**Avis de la Mission Régionale d'Autorité environnementale de  
Nouvelle-Aquitaine sur le projet de révision allégée n°2 du plan  
local d'urbanisme intercommunal (PLUi)  
de l'agglomération d'Agen (47)**

n°MRAe 2021ANA28

**Porteur du Plan :** communauté d'agglomération d'Agen

Extrait du règlement graphique **avant** la révision allégée n° 2  
(Source : dossier de révision allégée n°2 – site n°28)

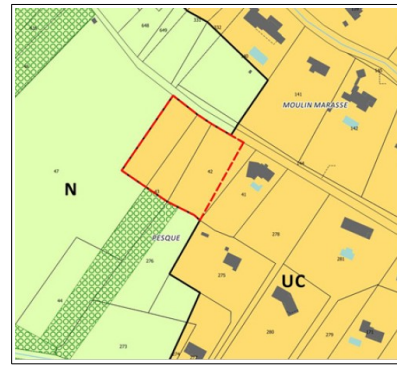
Les projets d'urbanisation des sites n°19 de Narp sur la commune de Laplume, n°23 de Loustelneau à Saint-Pierre-de-Clairac et n°28 de Pesqué sur la commune de Sainte-Colombe-en-Bruilhois remettent en question les classements en EBC prévus dans le PLUi.

**Il est attendu dans le dossier une caractérisation précise des boisements et des haies, leur rôle pour la biodiversité ou la stabilisation des terres dans les secteurs à forte pente et leurs enjeux de préservation afin de justifier les mesures réglementaires retenues par le projet de révision allégée.**
